表 B.20 文件发出记录表

工程名称: 西昌市西溪乡兴国寺水库 20MW 渔光一体光伏发电项目

编号: 2HJL-002

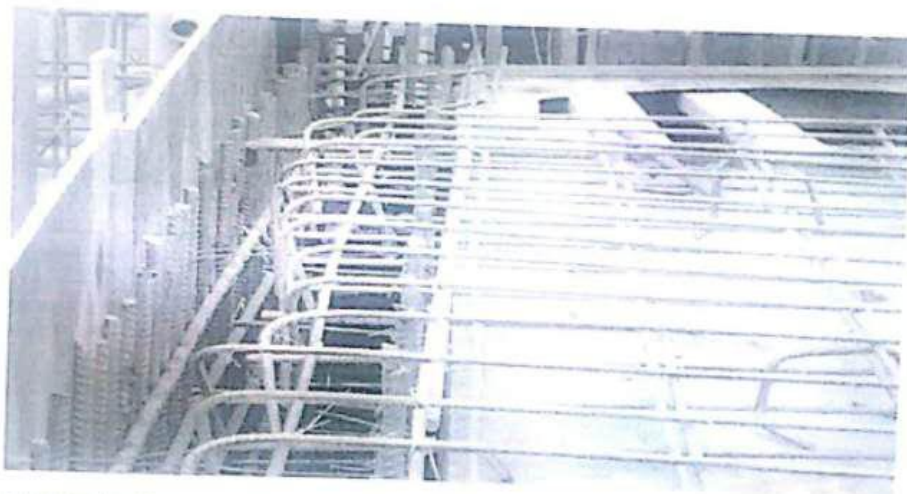
柱钢筋搭接使用点焊不符合规范要求

顶部面筋搭接长度不符合规范要求

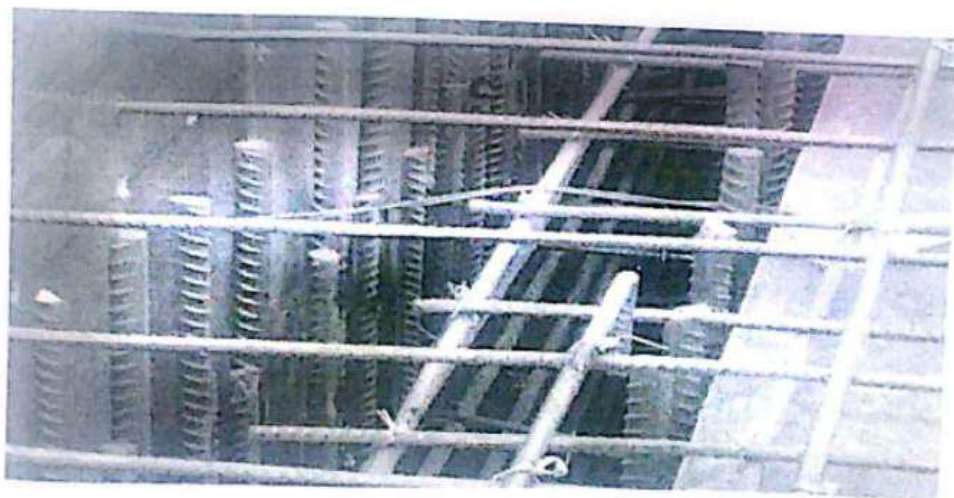
侧墙竖钢筋尺寸不够、无弯钩锚固

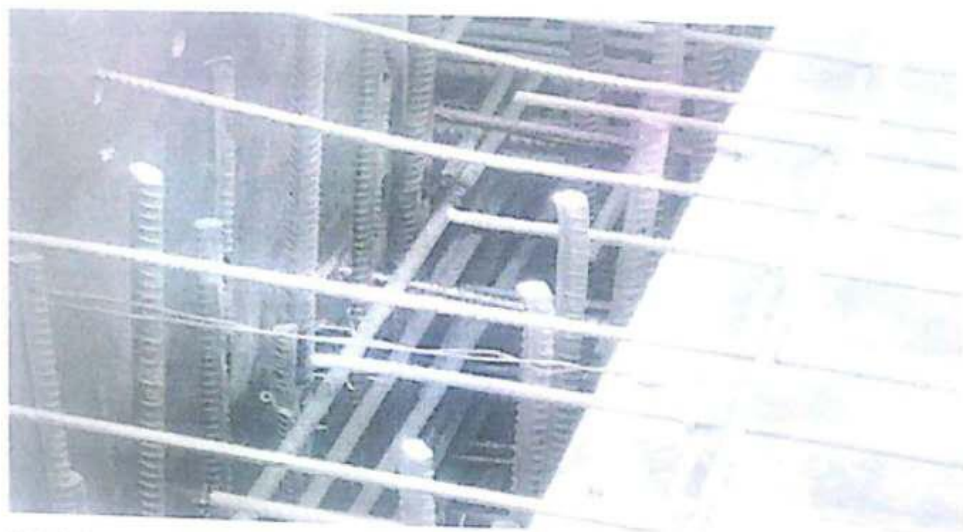
顶部面筋缺少横向钢筋
